Stellungnahme des Bund für Umwelt und Naturschutz Deutschland e.V. (BUND) zum 1. Entwurf des Netzentwicklungsplans Strom 2037 mit Ausblick 2045 – Version 2023

(Stand des Entwurfes: 25. April 2023)

Der BUND steht dem Entwurf ablehnend gegenüber und fordert grundlegende Änderungen der Stromnetzplanung.

Abbildung 64: Szenarien A / B / C 2045 / nur Leitungsprojekte*

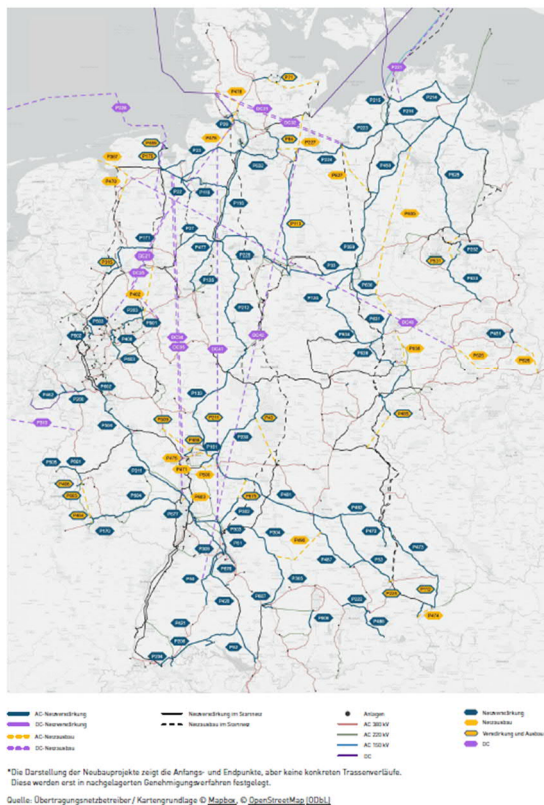
Nach nunmehr über 10 Jahren Diskussion und Öffentlichkeitsbeteiligung zieht der BUND das Fazit, dass auch der neue Entwurf des Netzentwicklungsplan völlig überdimensioniert ist. Der grundlegende Szenariorahmen 2037/2045(2022) wird weder dem auf Basis des Klimaschutzgesetzes 2021 erforderlichen Ausbau der erneuerbaren Energien, noch der Sicherstellung der Versorgungssicherheit gerecht.

Auszug aus dem NEP Entwurf – Ausbau nur Leitungsprojekte

Abbildung 53: Maßnahmen des Offshore-Zubaunetzes der Nordsee in den Szenarien A / B / C 2045

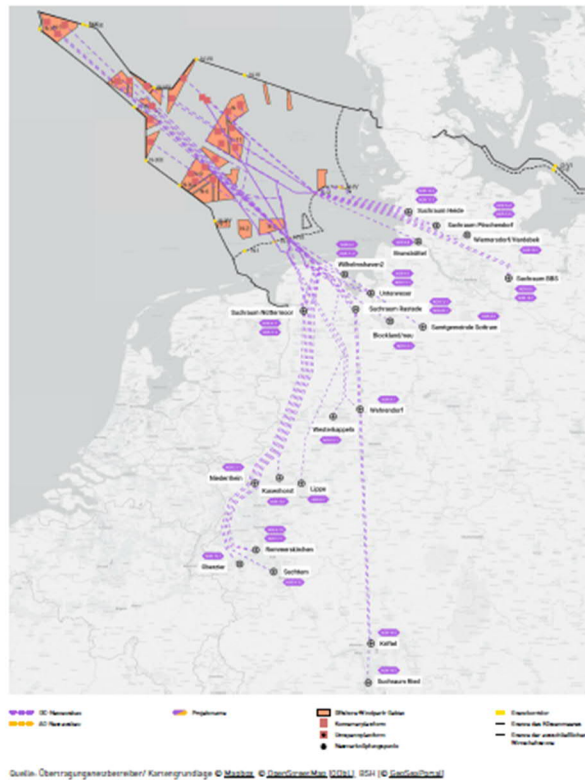
Auszug aus dem NEP Entwurf - Offshore-Zusatznetzausbau

Der SZR und daher auch der NEP gehen von 70 GW installierter Leistung Offshore-Wind aus. Dies ist eine deutliche Steigerung gegenüber früheren Ansätzen, z.B. im NEP 2035 waren es noch 30 GW. Diese Steigerung ist basiert auf der Vereinbarung des Koalitionsvertrages der Ampel-Regierung. Dieser immense Zuwachs der Offshore-Windstromerzeugung ist nicht einhergegangen mit einer vorherigen Umweltverträglichkeitsprüfung, die sowohl die Auswirkungen auf See, im Meer und insbesondere bei der Kabelverlegung durch das Weltnaturerbegebiet und die Nationalparke im Wattenmeer umfassen müsste. Es ist ein politischer Beschluss, der aber ohne strategische Umweltprüfung nicht als „wahrscheinliche Entwicklung“ im Sinne des EnWG aufgefasst werden kann. Eher ist zu erwarten, dass es erhebliche technische, finanzielle und Umwelt-Restriktionen geben wird, die den Ausbau der Offshore-Windenergie deutlich begrenzen werden.

Bei darüber hinausgehenden Ausbauzielen wäre zu erwarten, dass dieser immense Ausbau zu großen und teilweise irreversiblen Umweltauswirkungen bzw. -schäden führen würde³. Die bisher geltenden Standards bei Offshore-Kabelverlegungen im Wattenmeer, wie die Einhaltung von bisherigen Bauzeitenfenstern, die Anwendung von umweltschonenden Verlegeverfahren bis hin zur Einhaltung des sog. 2K-Kriteriums müssten dabei ebenso über Bord geworfen werden, wie die bisher durch die Landesraumordnung festgelegten Grundsätze über die Inanspruchnahme von sog. Verlegekorridoren im Wattenmeer. Es würden z.B. im Nationalpark Niedersächsisches Wattenmeer gleich an mehreren Stellen zeitgleich Bohr- und Verlegemaßnahmen mit hier vollkommen neuen Techniken und mit erheblich größeren Flächeninanspruchnahmen im Wattenmeer erfolgen müssten. Diese würden zu erheblichen Beeinträchtigungen führen, insbesondere für die Vogelwelt im Nationalpark. Die Errichtung von mehr als fußballfeldgroßen Bohrplattformen im Watt und der dazugehörige Betrieb ist nicht ansatzweise mit den Schutz- und Erhaltungszielen für Arten und Lebensräume im Nationalpark und Weltnaturerbegebiet vereinbar.

Wir fordern daher, dass zumindest eine Variante des Netzentwicklungsplans berechnet wird, bei der eine deutliche Minderung der Offshore-Windenergie auf bis zu 15 GW verbunden wird mit anderen vom BUND geforderten Alternativen, wie z.B. regionale dezentrale Strommärkte durch Energie-Gemeinschaften.

Handelsaustauschenergiemengen B 2045

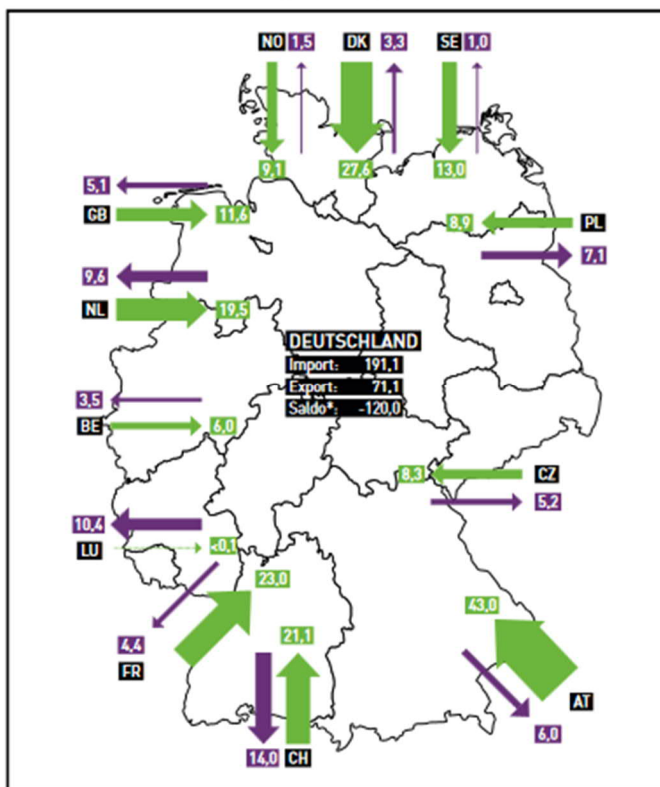
Wir beziehen uns auf das Szenario B 2045, die anderen Szenarien haben ähnliche Ergebnisse.

Wesentlich und gut erkennbar ist, dass im Ergebnis der Marktsimulation eines Jahres, ein Nettoimport von 120 TWh entsteht. Dies zeigt, dass trotz eines hohen Ausbaus der erneuerbaren Energien der Strombedarf zu hoch angesetzt wurde, worauf schon hingewiesen wurde. Es ist zu erwarten, dass bis zu den Jahren 2037/2045 die Maßnahmen des aktuell erst im Entwurf vorliegenden „Gesetzes zur Steigerung der Energieeffizienz“ (Einsparpflichten für Bund, Länder, Kommunen, Pflicht für Energiemanagementsysteme für öffentliche Einrichtungen, Unternehmen, Kommunen, ...) greifen wird und sicherlich bis dahin weiter verschärft werden wird.

Betrachtet man die Außenhandelsbilanz genauer, so stellt man deutliche Importe aus Frankreich, der Schweiz, Österreich sowie den Niederlanden, nordischen Ländern fest. Es ist jedoch nicht ersichtlich, aus welchen Quellen und Energieträgern diese Importe gespeist werden sollen. Insbesondere ist davon auszugehen, dass auch bei einer Minderung des Atomstromanteils in Frankreich (Altanlagen, Probleme der Neukonstruktion) auf 50% wie es der Staatspräsident Macron anstrebt, der Import aus Frankreich größtenteils Atomstrom ist. Rätselhaft ist, woher es Stromimporte aus der Schweiz von jährlich 21 TWh geben soll, bei einem Strombedarf in der Schweiz von 60 TWh. Dies gilt gleichermaßen für die Importe aus Österreich von 40 TWh im Vergleich zum Strombedarf von 70 TWh. Der Verweis auf dortige Pumpspeicher hilft nicht weiter, da keine Zeitreihen angegeben werden, um die zeitversetzte Einspeicherung nachzuvollziehen. Auch reichen die Grenzkuppelkapazitäten nicht aus für die angegebenen Mengen. So sollen angeblich 23 TWh Stromimporte im Jahr über die Grenzkapazität von 4,8 GW (Szenariorahmen, S. 50) übertragen werden. Dies sind dann aber keine Deckung von Spitzen mehr, sondern ein fast dauerhafter Import mit 4800 Vollaststunden. Daher ist hier klar zu folgern, dass der NEP letztlich auf einem dauerhaften Import von Atomstrom aus Frankreich aufbaut, womit der deutsche am 15. April 2023 vollzogene Atomausstieg faktische unterlaufen wird. Der Stromimport aus Österreich von 43 TWh über eine Leistung von 8,5 GW bedeutet auch ca. 5000 Vollaststunden und ist auch nicht durch komplementären Export in Pumpspeicher gedeckt. Es ist insgesamt nicht dargelegt, ob die Länder, aus denen Strom zweiweilig und offensichtlich auch mit hohen Jahresnutzungsanteilen importiert wird, dies Kapazitäten und Mengen überhaupt verfügbar haben, um sowohl die notorisch im Szenariorahmen angelegte Unterdeckung des Bedarfs in Deutschland zu decken und ob die Grenzkuppelkapazitäten dafür ausreichen.

Der Szenariorahmen und die Berechnung des NEP zeigt eine Kapazitätslücke in diesen Ansätzen auf, und füllt diese im Wesentlichen durch Importe aus dem Ausland. Dabei ist aber nicht sichergestellt, ob in Fällen wo in Deutschland zu wenig Strom bereitgestellt wird, auch genügend EE-Strom im Ausland vorhanden ist. Die im NEP enthaltenen Importe aus Frankreich weisen darauf hin, dass zur vermeintlichen Einhaltung der Klimaschutzziele in Deutschland auf Import von Atomstrom setzt.
